Informe N° 236-2017-GRT

Análisis del Recurso de Reconsideración interpuesto por Electrocentro S.A.

Contra la Resolución N° 061-2017-OS/CD

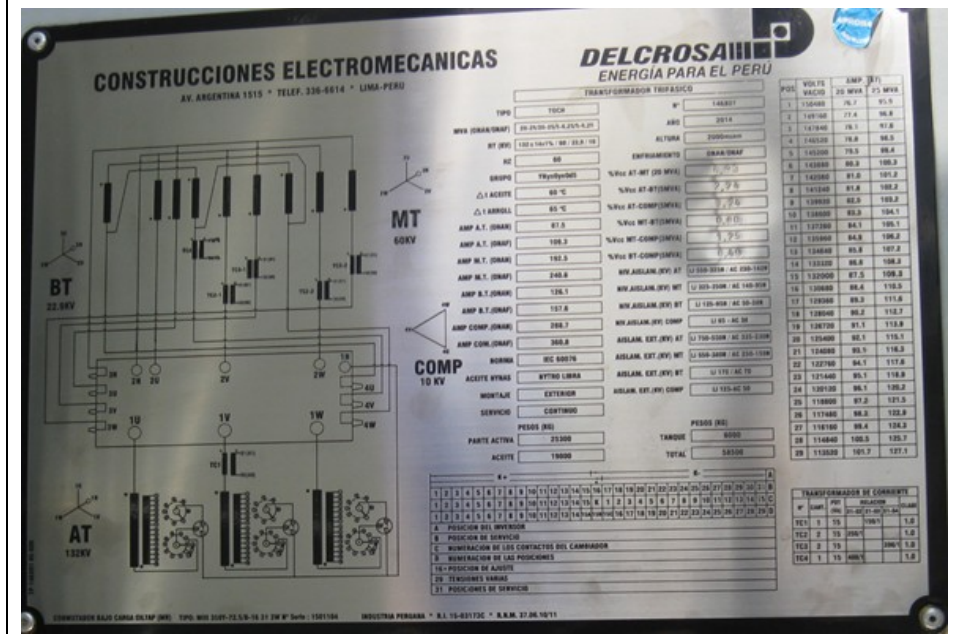
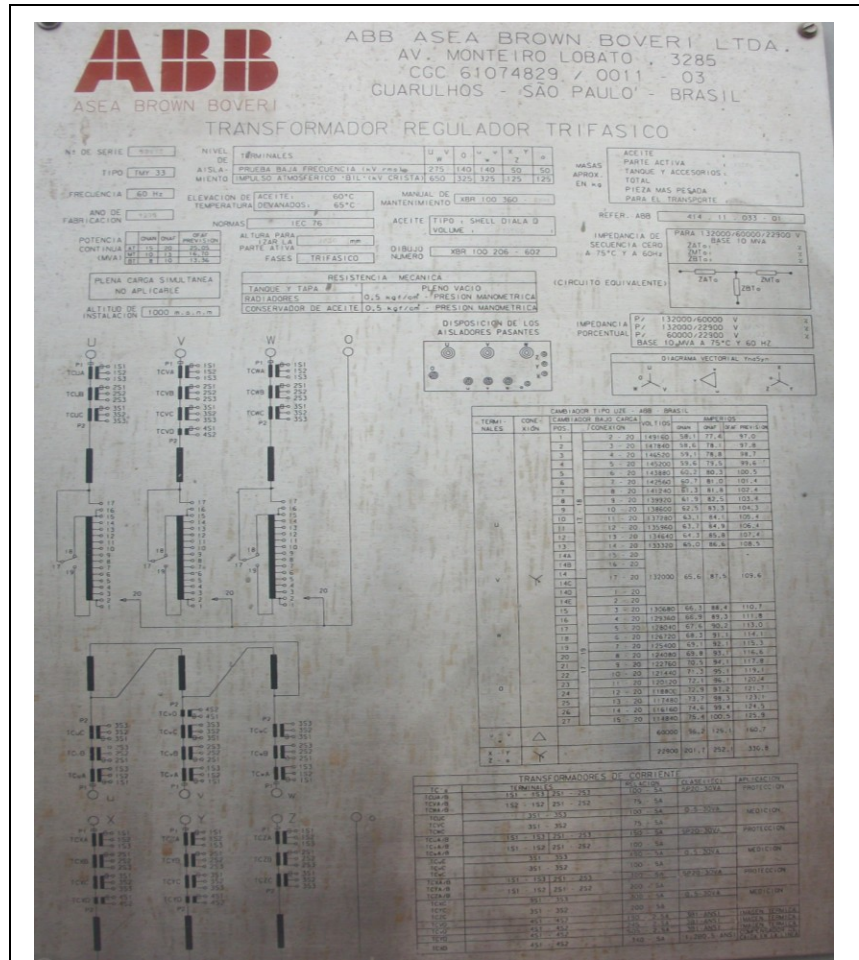
La recurrente indica que, para el segundo transformador trifásico ubicado en la SET Oxapampa 138/60/23 kV, se ha consignado valores negativos en las pérdidas en el cobre tal como se aprecia en la hoja "BD_Sist-lineas" del archivo "F_500_FactPerd_Area05.xls":

Se ha revisado lo indicado por ELECTROCENTRO y efectivamente se verifica que las pérdidas en el cobre del TP 138/60/23 kV de la SET Oxapampa, fueron consignadas en valores negativos para la determinación de los Factores de Pérdidas Medias del Área de Demanda 5. Al respecto, de la revisión del archivo "Area 05_BD SEIN-GRT.pfd" que sustenta el mencionado cálculo, se verifica que los dos transformadores de potencia instalados en la SET Oxapampa, no se encuentran modelados correctamente, de acuerdo a sus respectivas placas técnicas, ya que de la revisión se comprueba que dichos transformadores no pueden operar en paralelo, por sus diferentes grupos de conexión, lo que resulta en valores de pérdidas negativas.

En ese sentido, corresponde realizar la corrección del modelamiento del archivo "Area 05_BD SEIN-GRT.pfd", en lo correspondiente a la no operación en paralelo de dichos transformadores y a la consideración de sus parámetros técnicos, teniendo en cuenta para ello sus respectivas placas técnicas, conforme se visualiza en las siguientes figuras. Asimismo, corresponde actualizar el archivo "F_500_FactPerd_Area05.xls", considerando las pérdidas de los transformadores de la SET Oxapampa, para la determinación de los Factores de Pérdidas:

TP1: 132/60/22.9/10 kV 20-25/20-25/5-6,25/5-6,25 MVA (ONAN-ONAF)
 Grupo: YNyn0yn0d5

TP2: 132/60/22,9 kV 15-20/10-13/8-10 MVA (ONAN-ONAF)
 Grupo: YNd5yn0
